図 - 4 高圧給水加熱器取替工事

工事概要

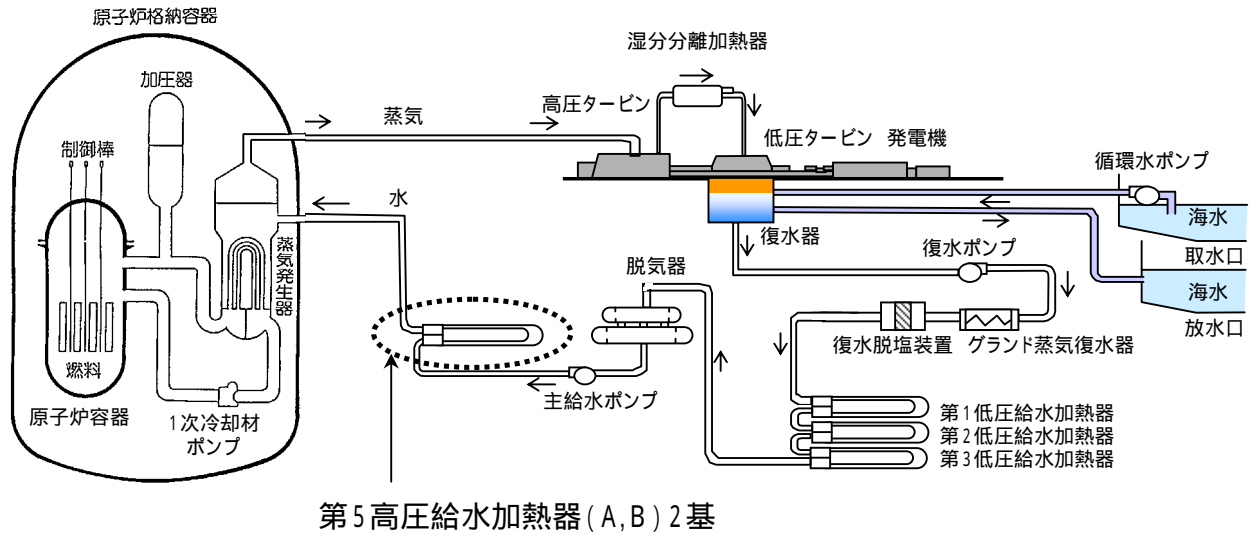
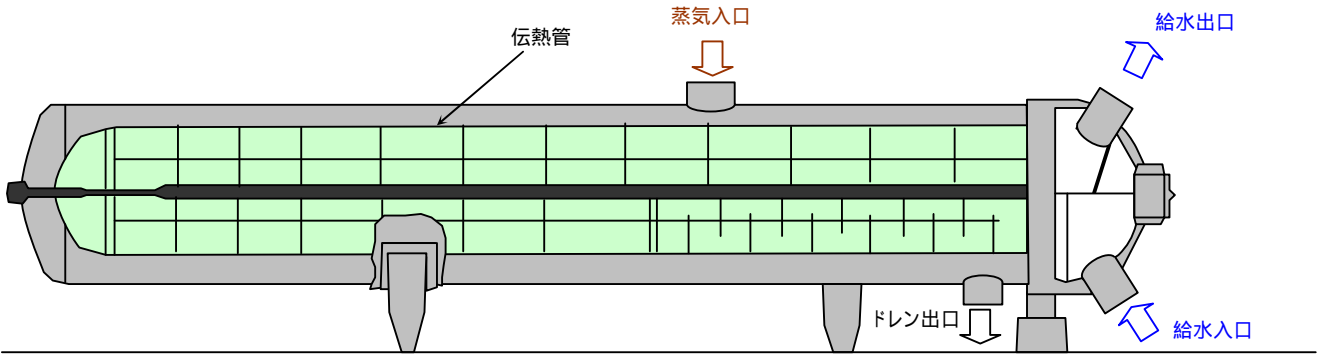
同機で過去に発生した高圧給水加熱器伝熱管の応力腐食割れ事象を踏まえ、予防保全として、高圧給水加熱器2基について、伝熱管を銅合金製から耐食性に優れたステンレス鋼製に変更した新しいものに取り替える。

項目	取替前	取替後
伝熱管材質	銅合金	ステンレス
伝熱管肉厚	約1.7mm	約1.0mm
伝熱管本数	1,600本	1,600本
外観長さ	約10m	約12m
外観直径	約1.5m	約1.5m
